Osservazioni alla deliberazione C.C. N° 52 del 26/11/2014, inerente P.R.G. - Piano relativo agli "Interventi di Recupero in Zona A", finalizzate alla correzione di errore materiale.

OGGETTO: P.R. G. Prand relativo agli "interventi di recupero in zona A " ai sensi della circolare n° 3/2000 RTA/ DEU- ADOZIONE AI SENSI DELL'ART 4 L.R. N° 71/1978. – Delibera n° 52 del 26.11.2014 del Consiglio Comunale di Barcellona P.G. - OSSERVAZIONE-

OGGETTO: Osservazione per gli Interventi di recupero in zona A circolare A.R.T.A. - D.R.U.3/2000

Estratto PRG Centro Storico Adottato

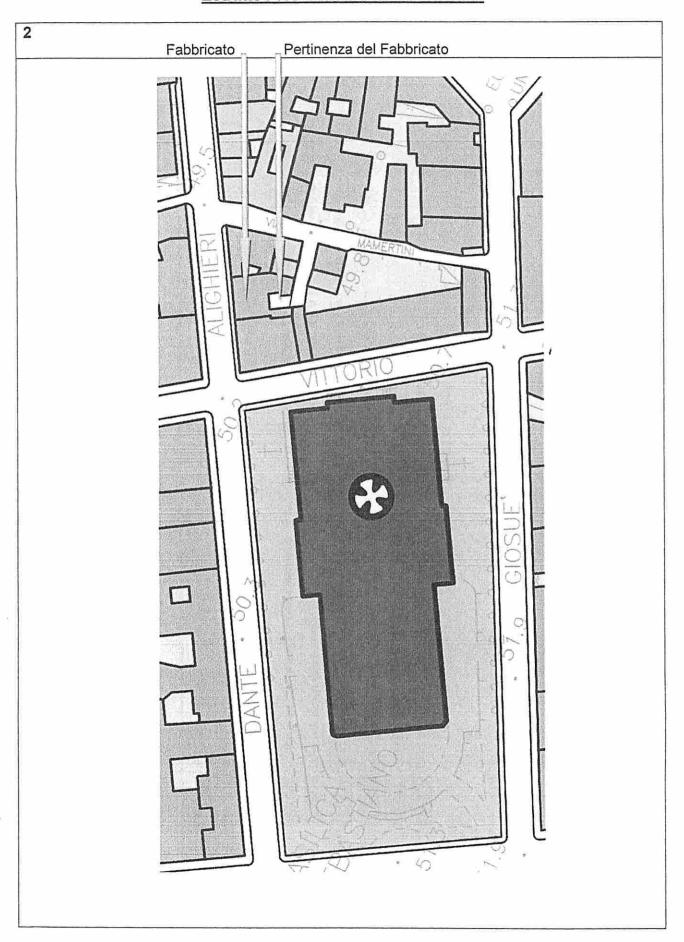
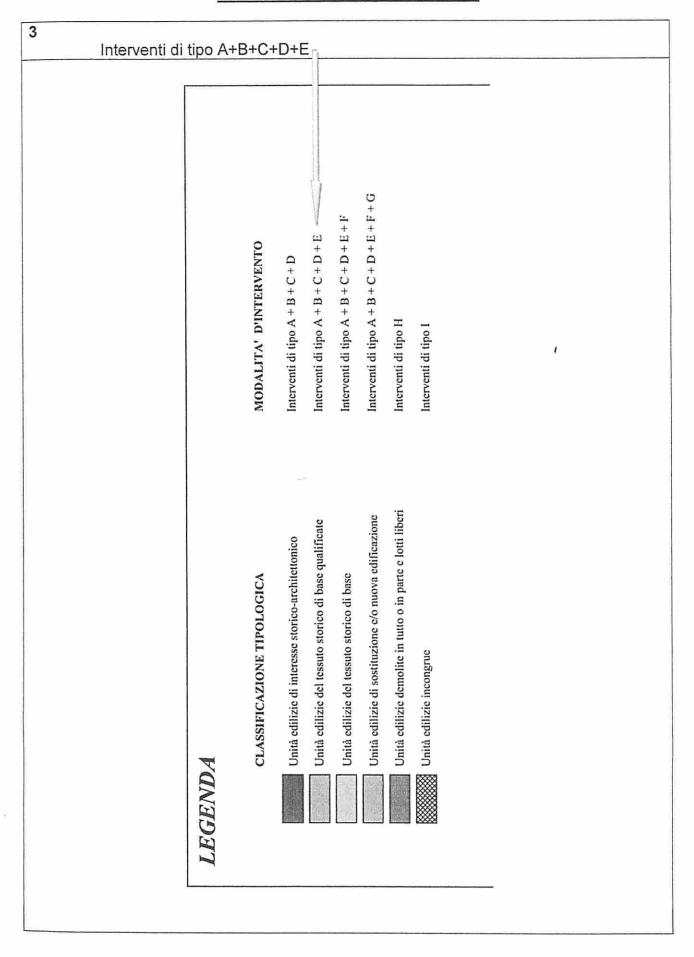
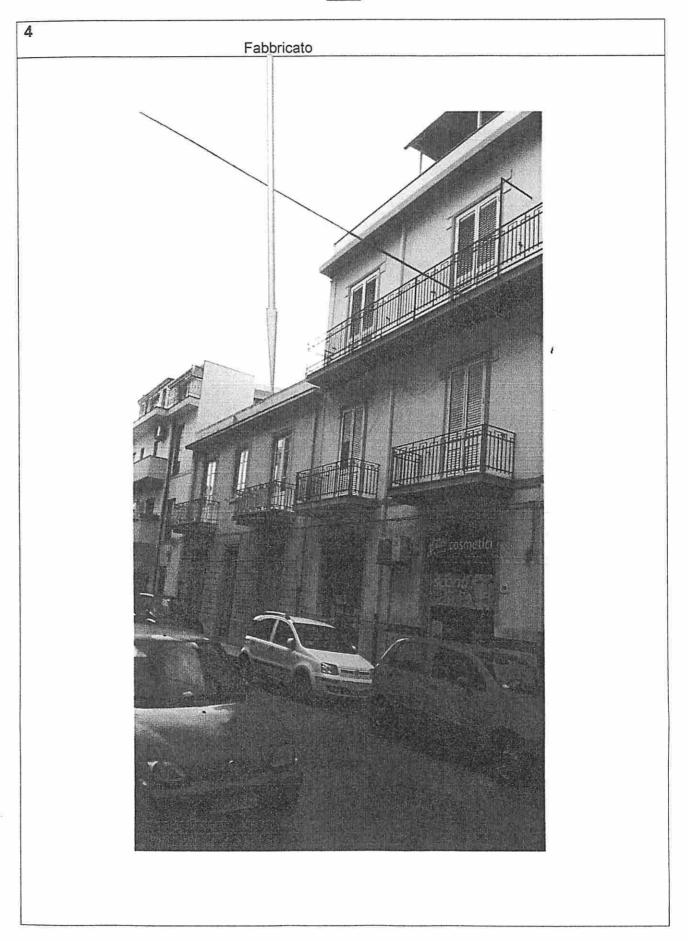
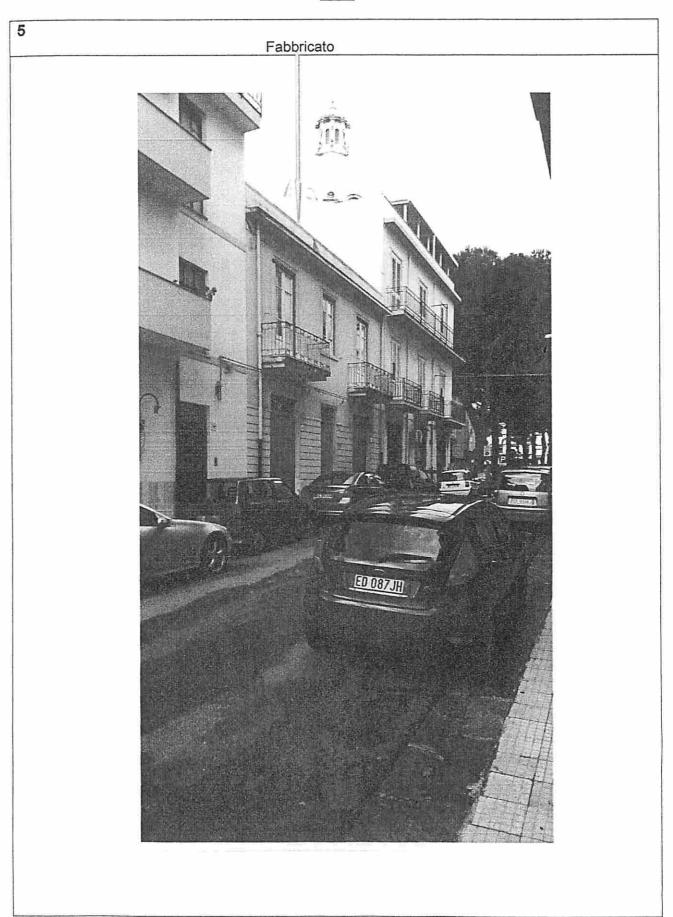
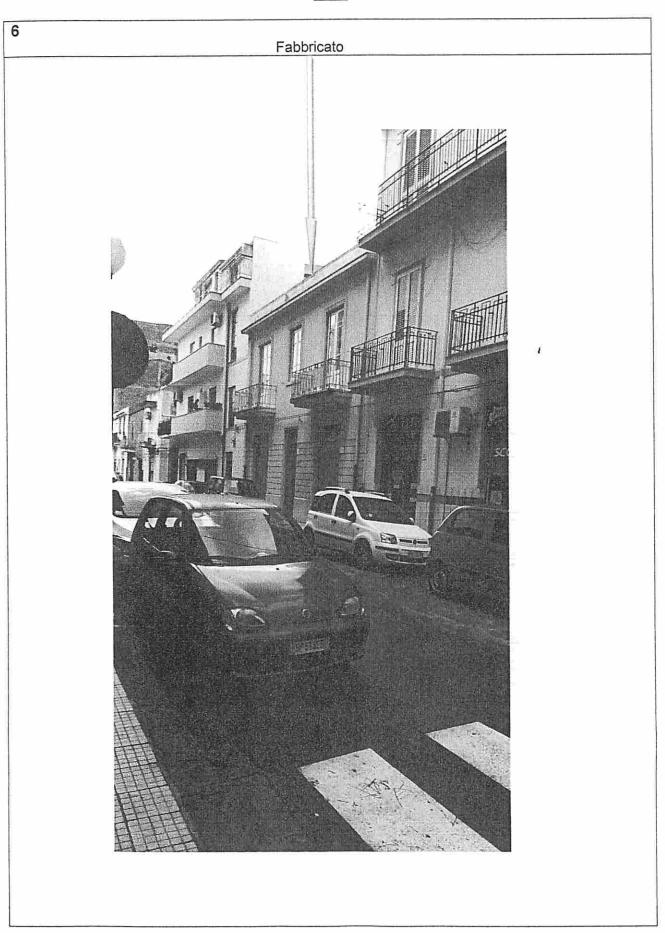
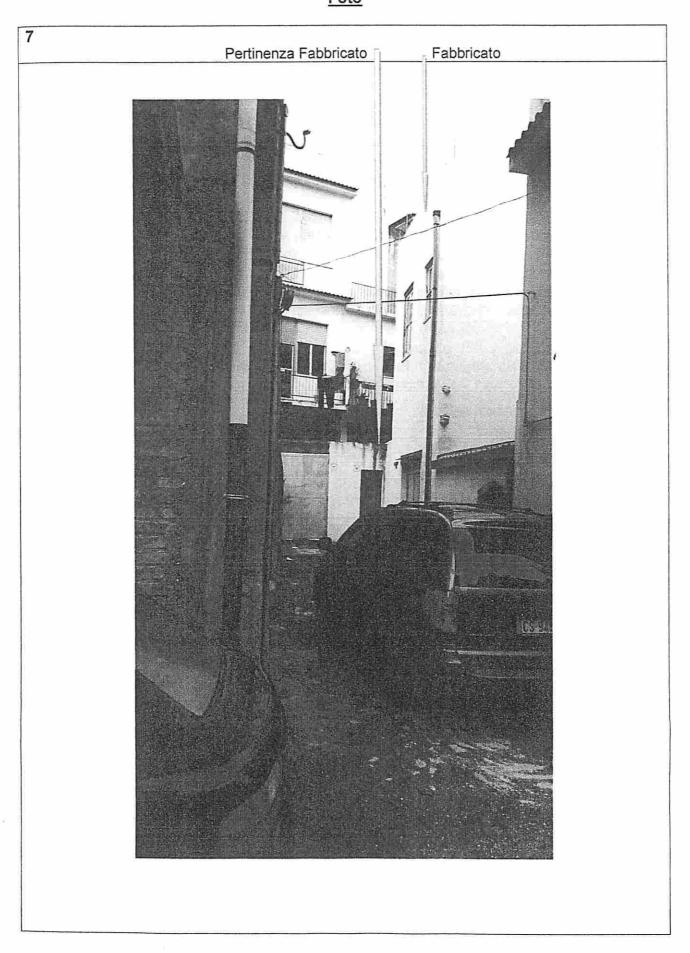
Da una analisi delle tavole di Piano per gli interventi di recupero in Centro Storico , è emerso che nella tavola di Piano P.2a;

- 1. Il Fabbricato a due elevazioni fuori terra, oggetto di osservazione, è stato indicato, per mero errore materiale, con il colore arancione (unità edilizia del tessuto storico qualificato) anziché con il colore grigio(unità edilizia di sostituzione e/o di nuova edificazione). Quanto sopra si evince dalle caratteristiche costruttive, essendo stato edificato dopo gli anni cinquanta con struttura mista cemento armato e muratura, dal repertorio fotografico allegato alla presente e dalla assenza totale di qualsiasi elemento architettonico di pregio. Dalle foto allegate si può facilmente notare che ll fabbricato in questione ha le stesse caratteristiche (strutturali, estetiche, di prospetto e di anno di costruzione etc.) dell'edificio limitrofo a tre elevazioni fuori terra, classificato edificio di nuova costruzione. (art. 33 delle norme di attuazione).

- 2. Il fabbricato con tutta la sua pertinenza (Magazzino P.T.) prospetta nella parte posteriore su via Mamertini. La pertinenza del fabbricato erroneamente è stata considerata parte del vicolo pubblico di via Mamertini.

Voglia il Signor Sindaco trasmettere al progettista del Piano le doglianze lamentate nella presente osservazione affinché questo, con il suo parere proceda alla correzione del mero errore materiale della classificazione tipologica dell'edificio e della pertinenza sulla via Mamertini.
